**MINISTÉRIO DO DESENVOLVIMENTO, INDÚSTRIA E
COMÉRCIO EXTERIOR - MDIC
INSTITUTO NACIONAL DE METROLOGIA, NORMALIZAÇÃO E
QUALIDADE INDUSTRIAL - INMETRO
Portaria INMETRO/DIMEL/Nº 005 de 17 de janeiro de 2000.**

Art. 1º - Alterar a Portaria INMETRO/DIMEL/n.º 077/98, incluindo os subitens 1.8.4 e 1.10.5, com

Vista externa opcional do teclado
de predeterminação do modelo MEC-1000
de dispositivo indicador

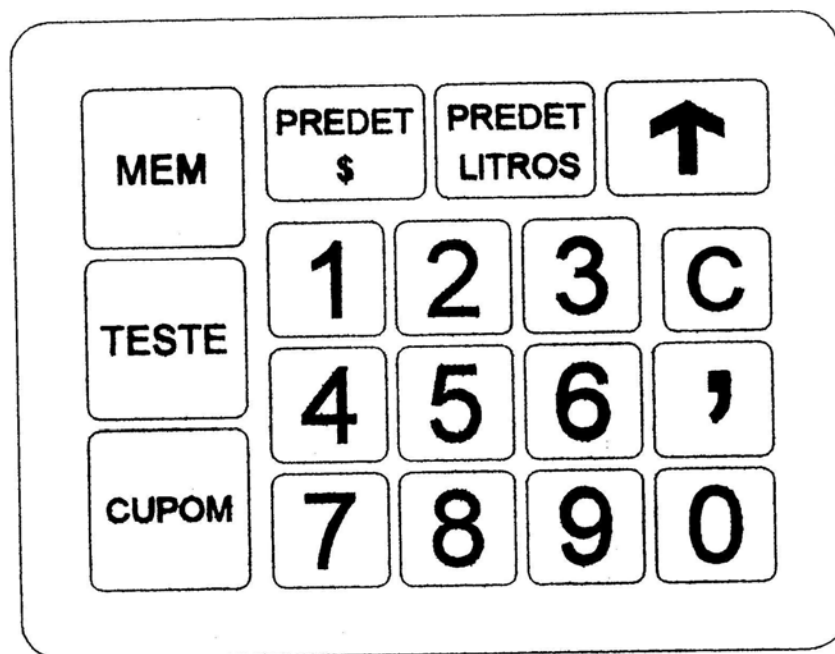
1.8.4 Aplicação opcional: para aplicações em bombas medidoras com quatro pontos de abastecimentos e dois conjuntos de indicadores (um em cada face), o princípio de operação fica baseado no conceito de "bico ativo", de forma que ao retirar um bico do receptáculo, este é considerado como bico ativo e todas as informações referentes a este bico serão enviadas ao dispositivo indicador.
1.10.5 Teclado de predeterminação: para programação e operação, variando somente na apresentação gráfica, conforme desenho em anexo.
